規格變更通知

LB / LBW 系列 控制元件

茲因 LB / LBW 系列控制元件的 LED 單元的形狀有變更，特此通知。

變更前	變更後

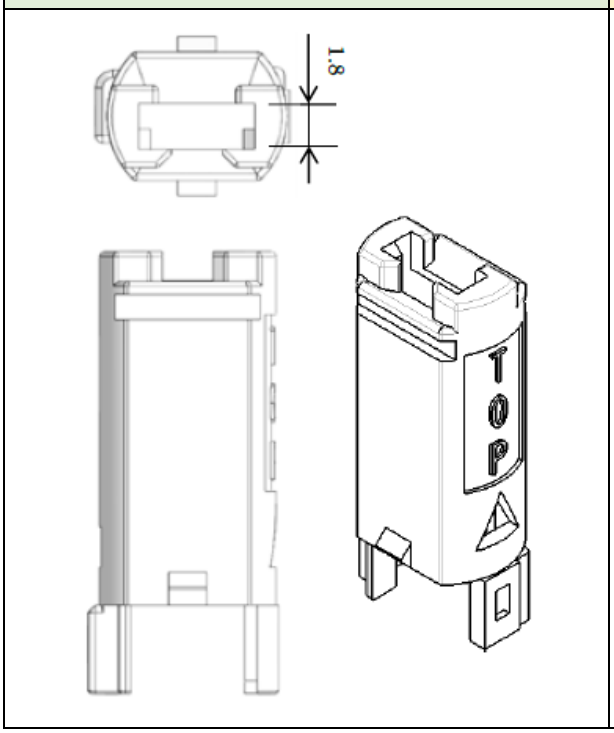
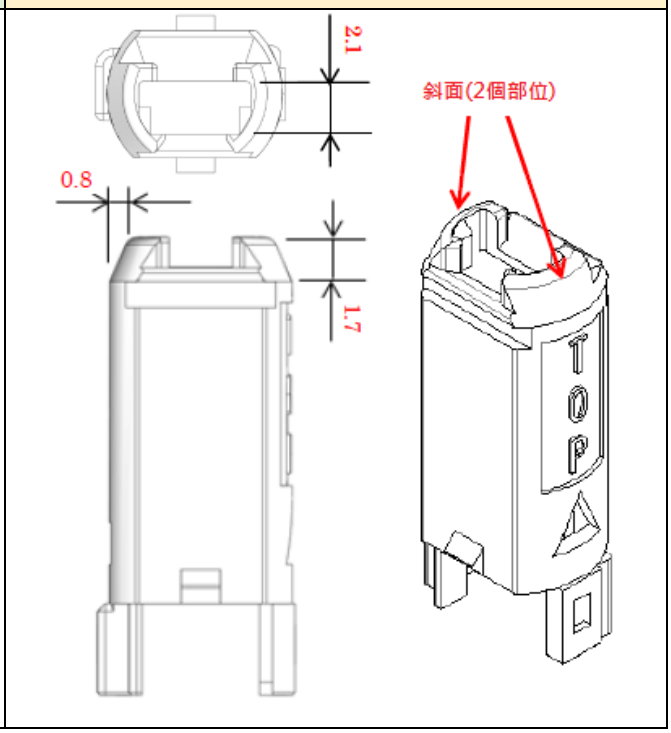
當附 LED 單元的接點塊安裝到操作部時，為了使插入作業能平穩順暢，將 LED 單元的前端部位進行斜面處理（約 1.7 x 0.8mm）。此外為了擴大 LED 到燈罩的導光部空間，將照光用矩形孔加寬約 0.3mm。
